Kód: 24047R
Stavba: OA Karlovy Vary - modernizace uceben

Kód	Popis	Cena bez DPH [CZK]	Cena s DPH [CZK]
Náklady z rozpočtů		-327 807,58	-396 647,17
ZL02	Změna provedení výtahové šachty	-327 807,58	-396 647,17
SO01	Odpočet původního řešení	-1 563 145,76	-1 891 406,37
SO02	Nové řešení	1 235 338,18	1 494 759,20

Oficiální vyjádření ke změnovému listu č. 2

Změna zdiva výtahové šachty

Tvary z podkladu (2):

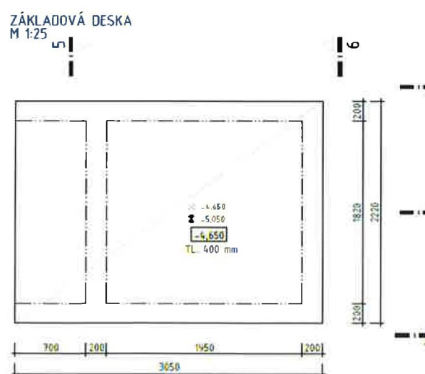
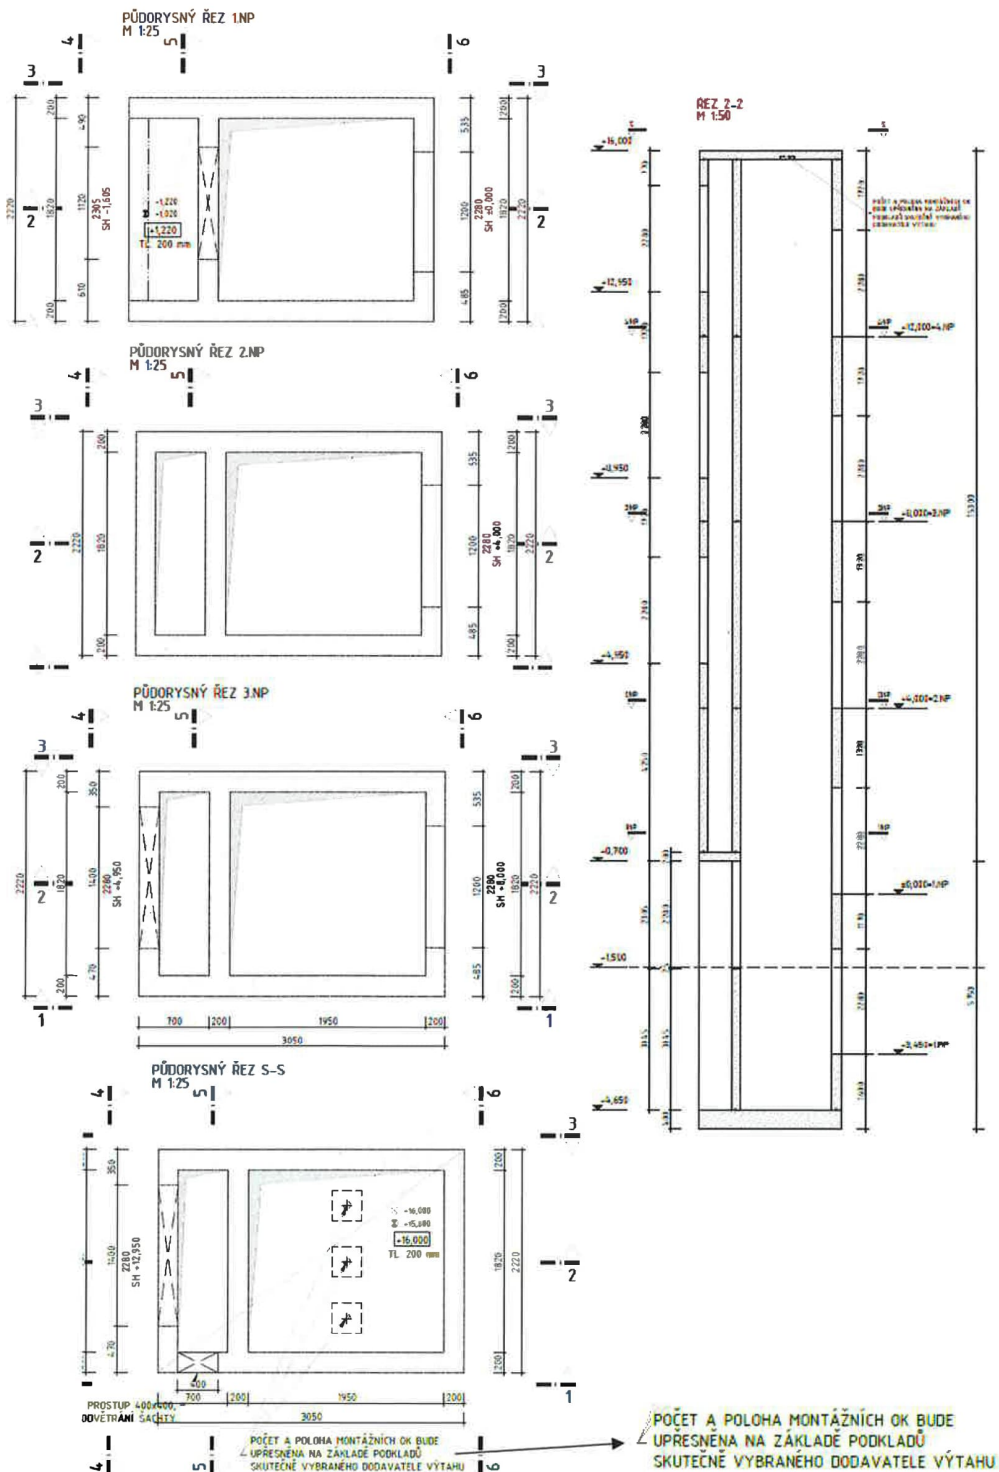
Navržené zdivo výtahové šachty z podkladu (2) je nahrazeno betonovým zdívem z bednicích dílců BD 20 s konstrukční výztuží.

Vodorovná výztuž	2 ϕ R12 v každé vodorovné spáře
Svislá výztuž	4 ϕ R12/m' oboustranně
Beton výplně	C 20/25

Změna zdiva z betonového monolitického na zdivo z bednicích dílců BD 20 vyhovuje.
